**Modulo per la presentazione delle osservazioni per i piani/programmi/progetti sottoposti a procedimenti di valutazione ambientale di competenza statale**

ID: Codice procedura (ID\_VIP/ID\_MATTM):10844

Impianto per la produzione di energia elettrica da fonte eolica, costituito da 6 aerogeneratori della potenza complessiva di 37,2 MW, un sistema di accumulo da 25 MW e relative opere connesse in località "Rempillo" nel comune di Pitigliano (GR).

# TESTO DELLE OSSERVAZIONI

**Immagine n. 4** Situazione di saturazione da impianti FER nella provincia di Viterbo. Non sono riportati gli impianti fotovoltaici e agrivoltaici che hanno inciso per buona parte nel cumulo di impianti FER per superare già nel 2023 gli obiettivi del PNIEC assegnati alla Regione Lazio per il 20230.

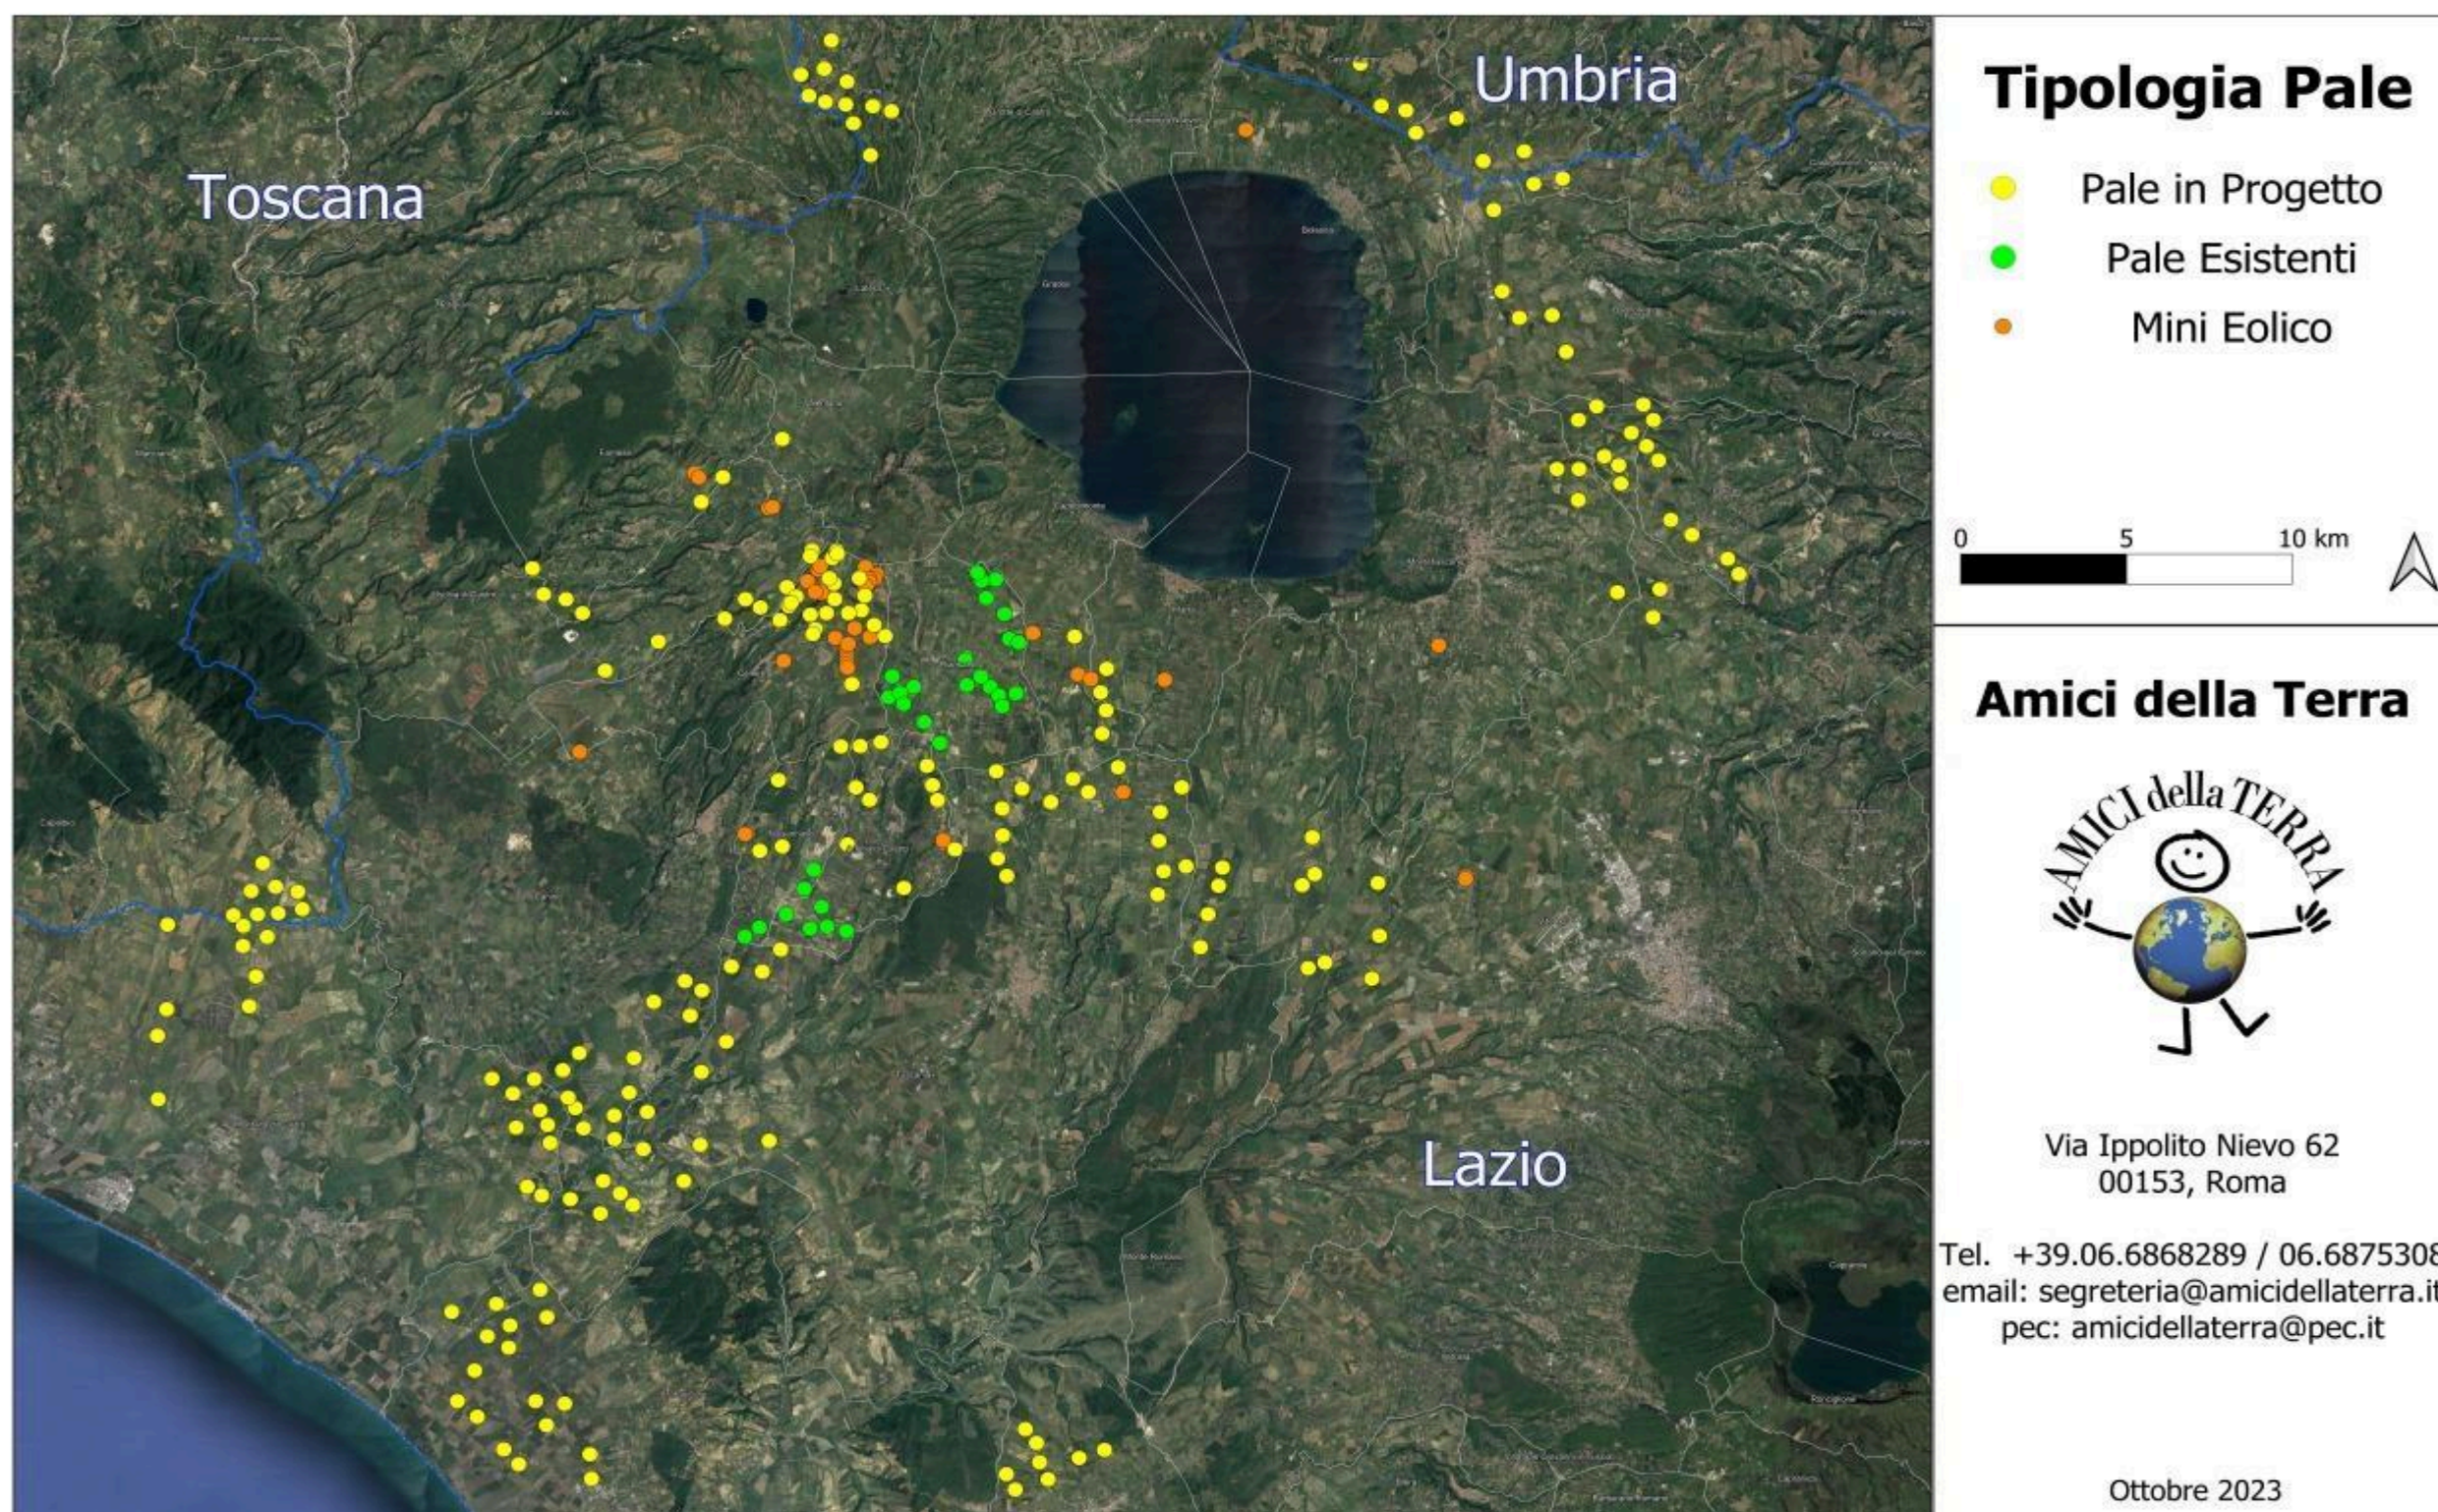
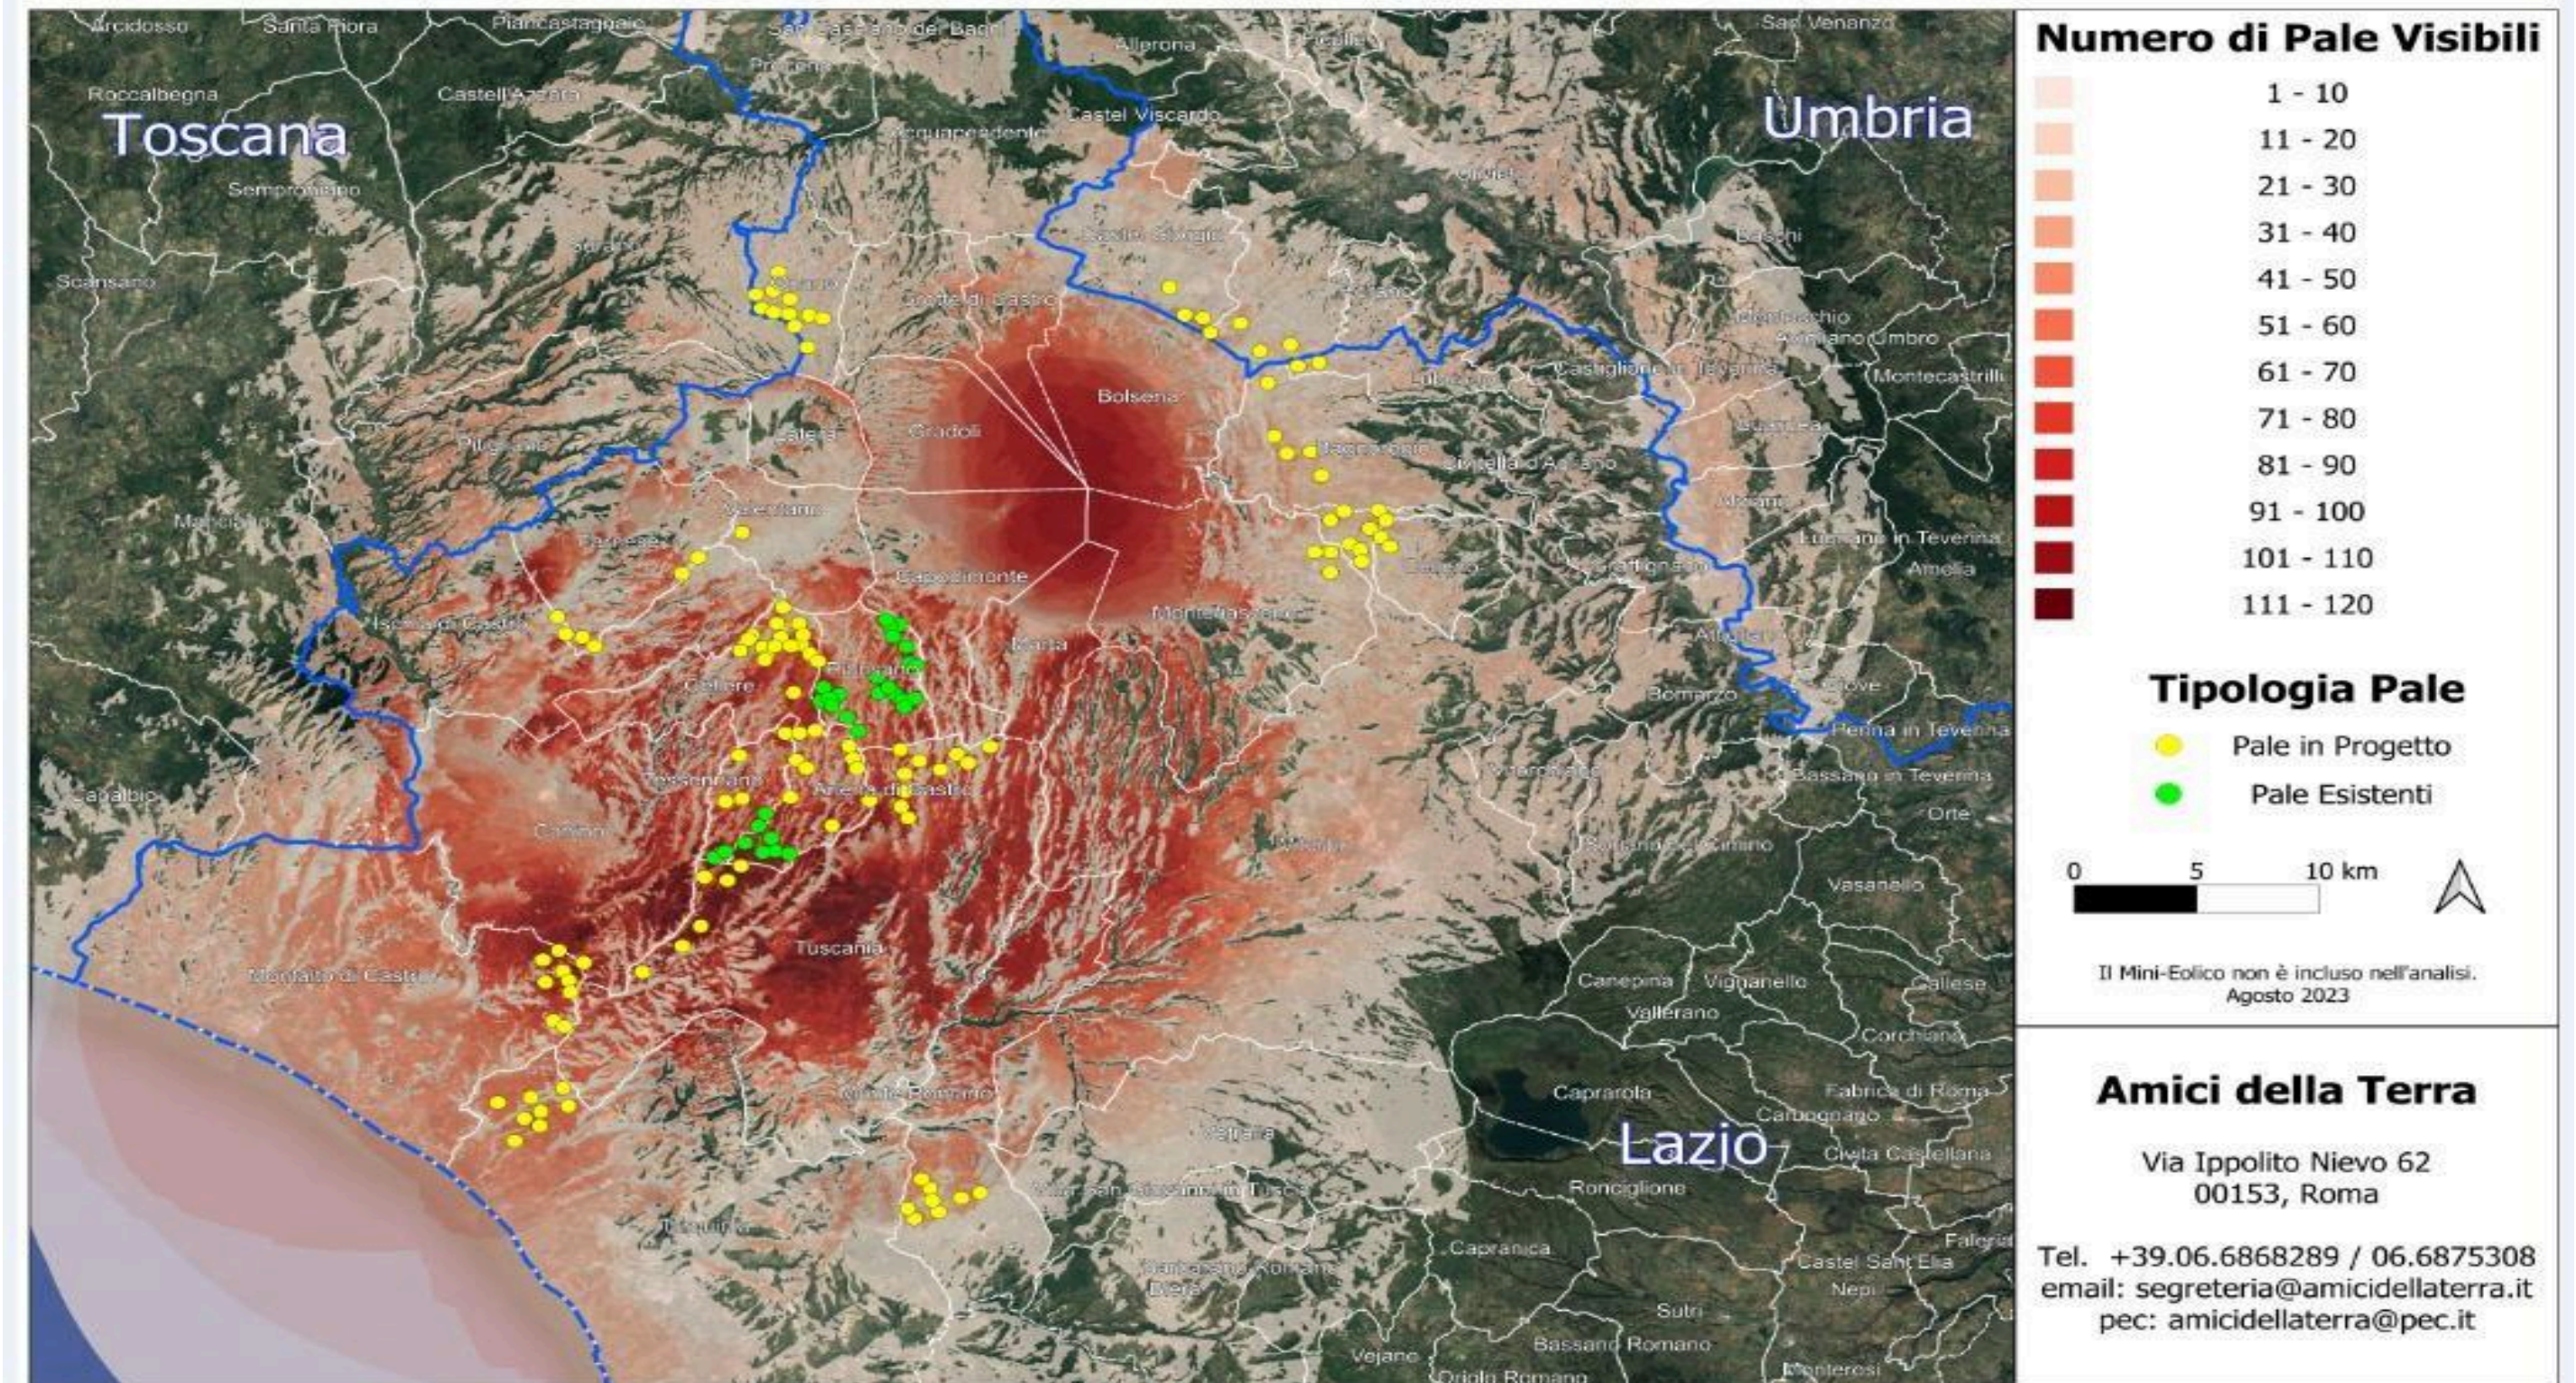
nn. 1 e 2 e crea anche degli impatti negativi anche sui beni naturalistici come verrà dettagliato nell'Osservazione n. 4. Inoltre andrebbe a sommarsi al già enorme cumulo di impianti eolici e fotovoltaici e geotermici che già creano una elevata criticità ambientale nella provincia di Viterbo e interferiscono anche con il territorio toscano come si può vedere dalle immagini nn. 4 e 5 dell'Allegato n. 1.
